改善箇所説明図

基準不適合発生箇所

バキュームポンプ

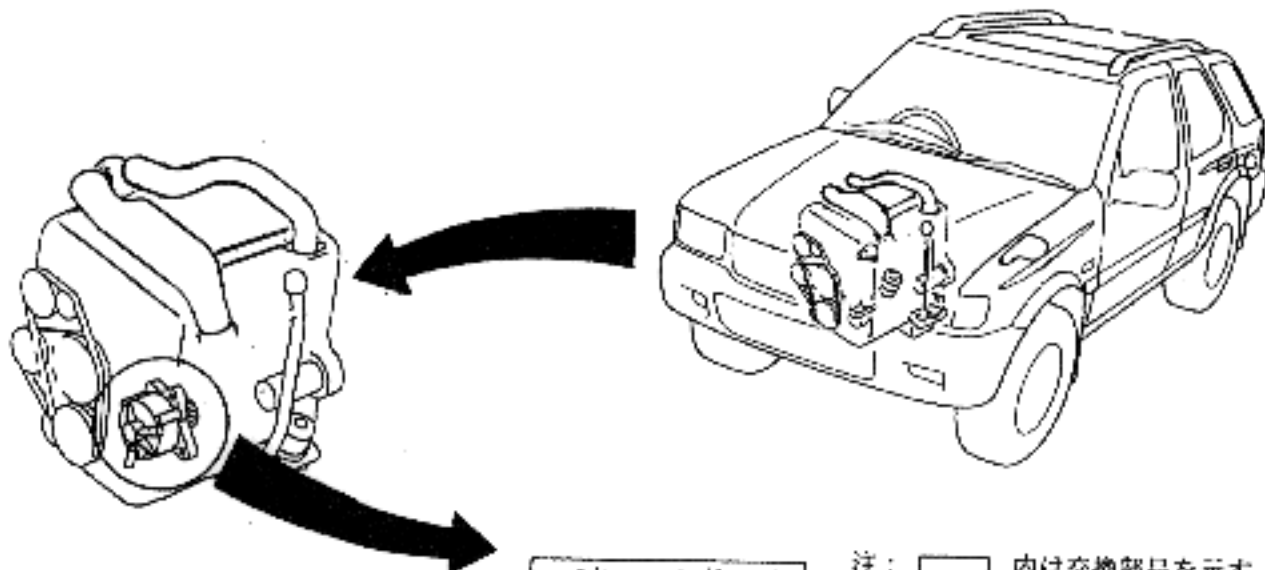
ブレーキ倍力装置のバキュームポンプにおいて、バルブスプリングシートの組付けに不適切なものがあり、そのままの状態で使用を続けると、原動機停止時の空気の逆流により、当該バルブスプリングシートがずれて、最悪の場合、バルブが作動しなくなり、ブレーキペダルの踏力が通常より重くなる。

改善の内容

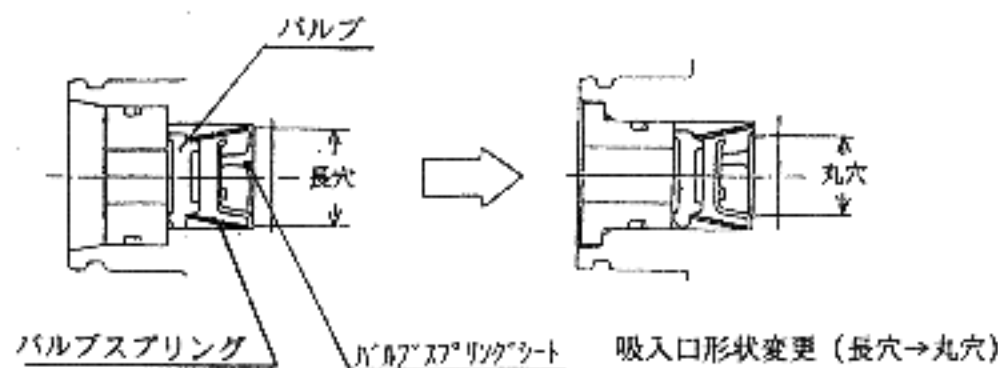
改善前

改善後

全車両、当該バキュームポンプを対策品と交換する。

識別：ラジエーターブラケットボルト

頭部に黄色ペンキを塗布する
